## Bescheid

über die Änderung und Ergänzung der  
allgemeinen bauaufsichtlichen Zulassung  
vom 30. Juli 2015

**Z-33.47-859**

Wärmedämm-Verbundsystem zur Anwendung auf Plattenwerkstoffen im Holzbau mit angeklebten oder mechanisch befestigten und zusätzlich angeklebten Dämmstoffen "Capatect-WDVS B-EPS", "System CARBON", "System PRO organisch", "System PRO mineralisch", "Capatect-WDVS B-MW" und "System PRO EXTRA"

**Anlage 8a**

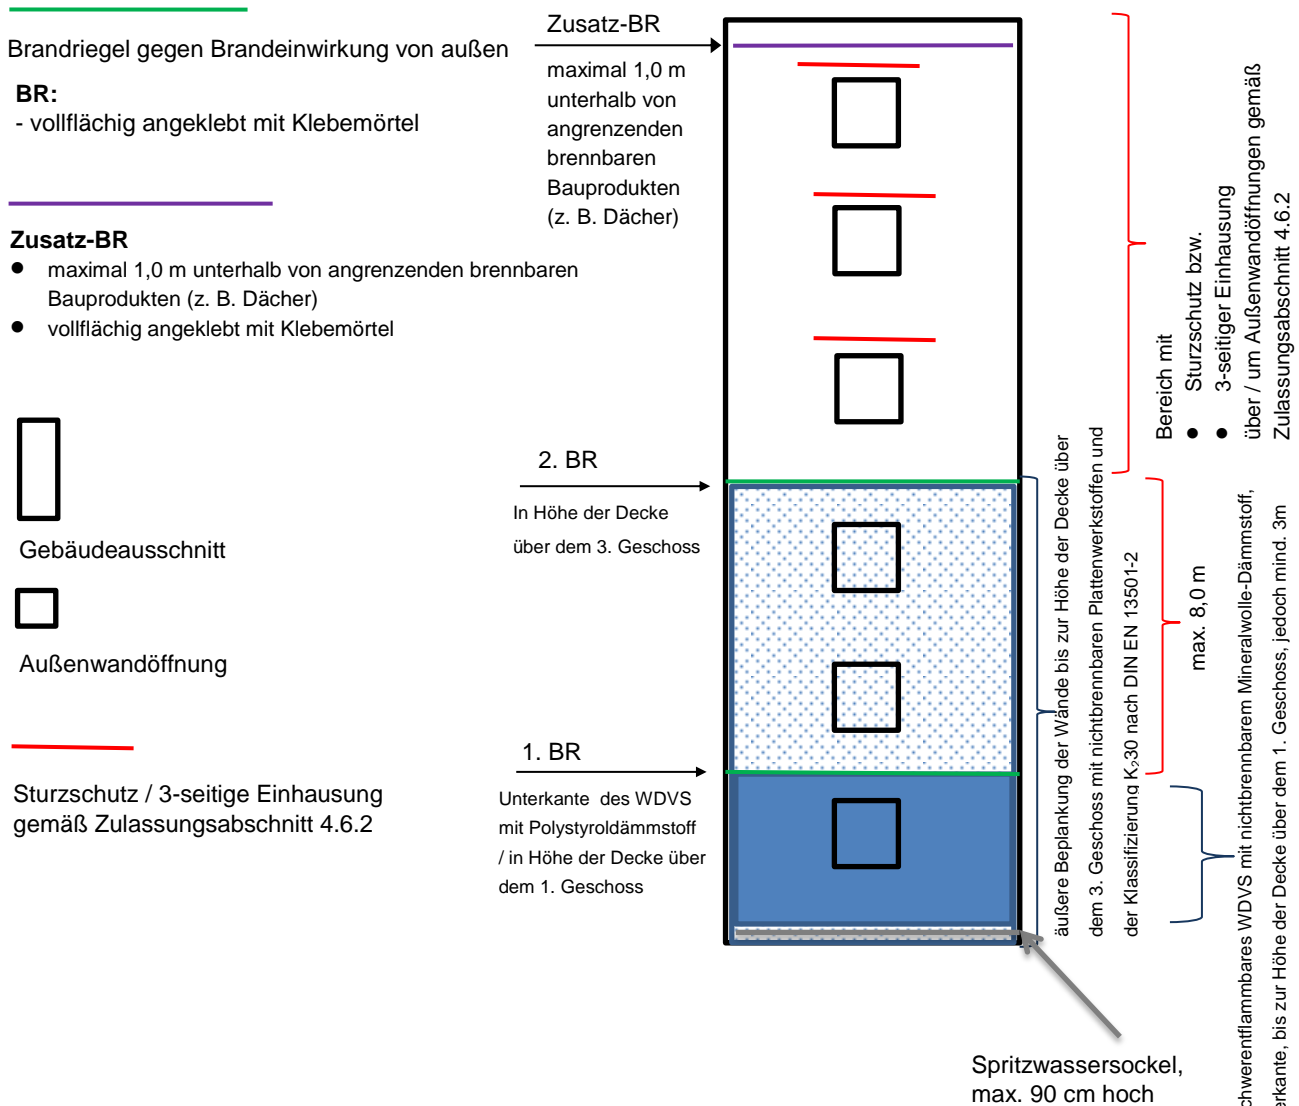
Abschnitt 4.10 wird neu hinzugefügt:

### **4.10 Zusätzliche konstruktive Brandschutzmaßnahmen**

Bei schwerentflammbaren WDVS mit EPS-Dämmplatten müssen zusätzlich zu den in Abschnitt 4.6.4 enthaltenen Bestimmungen folgende Brandschutzmaßnahmen gegen eine Brandeinwirkung von außerhalb des Gebäudes ausgeführt werden (siehe Anlage 8a):

1. äußere Bepankung der Wände bis zur Höhe der Decke des 3. Geschosses über Geländeoberkante oder genutzten angrenzenden horizontalen Gebäudeteilen (z. B. Parkdächer u. a.) mit nichtbrennbaren Plattenwerkstoffen (Baustoffklasse DIN 4102-A oder Klassen A1 bzw. A2-s1, d0 nach DIN EN 13501-1)

2. Ausführung einer nichtbrennbaren Außenwandbekleidung oder eines schwerentflammbaren WDVS mit nichtbrennbarem Mineralwolle-Dämmstoff oberhalb eines maximal 90 cm hohen Spritzwassersockels über Geländeoberkante oder genutzten angrenzende horizontale Gebäudeteile nach Nr. 1 bis zur Höhe der Decke über dem 1. Geschoss, jedoch auf mindestens 3 m Höhe,

3. ein Brandriegel an der Unterkante des WDVS mit EPS-Dämmstoff,
4. ein Brandriegel in Höhe der Decke des 3. Geschosses über Geländeoberkante oder angrenzenden horizontalen Gebäudeteile nach Nr. 1, jedoch zu dem darunter angeordneten Brandriegel mit einem Achsabstand von nicht mehr als 8 m. Bei größeren Abständen sind zusätzliche Brandriegel einzubauen.

5. weitere Brandriegel an Übergängen der Außenwand zu horizontalen Flächen (z. B. Durchgänge, -fahrten, Arkaden), soweit diese in dem durch einen Brand von außen beanspruchten Bereich des 1. bis 3. Geschosses liegen.

Die Brandriegel müssen folgende Anforderungen erfüllen:

- Höhe  $\geq$  200 mm,
- nichtbrennbare Mineralwolle-Lamellenstreifen, Baustoffklasse A1 oder A2 nach DIN 4102-1 bzw. Klasse A1 oder A2-s1, d0 nach DIN EN 13501-1, nicht glimmend, aus Steinfasern mit einem Schmelzpunkt von mindestens 1000 °C geprüft nach DIN 4102-17, mit einer Rohdichte zwischen 60 und 100 kg/m<sup>3</sup>,
- mit einem Klebemörtel vollflächig angeklebt

Weiterhin ist ein Brandriegel (wie vorstehend beschrieben) maximal 1,0 m unterhalb von angrenzenden brennbaren Bauprodukten (z. B. am oberen Abschluss des WDVS unterhalb eines Daches) in der Dämmebene des WDVS anzuordnen. Dieser Brandriegel ist ebenfalls mit einem Klebemörtel vollflächig anzukleben.
